島根原子力発電所 2 号炉 安全施設

(審査会合からの変更内容)

令和 2 年 6 月
中国電力株式会社

1. 12条（安全施設）の変更点 復水輸送系相互接続の取り止めについて

復水輸送系概要図（変更前）

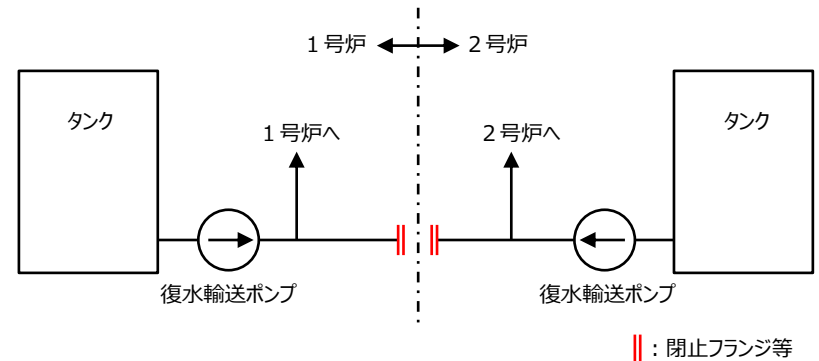
■ 復水輸送系の1, 2号炉相互接続に関する方針変更

設置許可基準規則第12条安全施設において、相互接続として抽出していた1, 2号炉復水輸送系連絡配管について、閉止フランジ等で物理的に切り離し、相互接続しない設計に見直す。

- 設置許可基準規則第12条の解釈第14項の『「相互に接続」とは、2基以上の発電用原子炉施設間で、系統又は機器を結合することをいう。』に該当するものとして、当該連絡配管を「相互接続」として抽出していた。
- 当該連絡配管は、1号炉復水貯蔵タンク点検時に貯蔵水を2号炉復水貯蔵タンクや補助復水貯蔵タンクに移送すること等を目的に設置したものであるが、連絡運用する手順を定めておらず、これまで連絡運用した実績はない。
- 現状、他号炉の系統に影響を与えないよう接続部の弁を全閉及び施錠管理し、隔離した状態としており、今後も連絡運用する計画はない。
- 復水輸送系の連絡運用の実状を踏まえ、閉止フランジ等で物理的に切り離し、相互接続しない設計に見直すこととした。
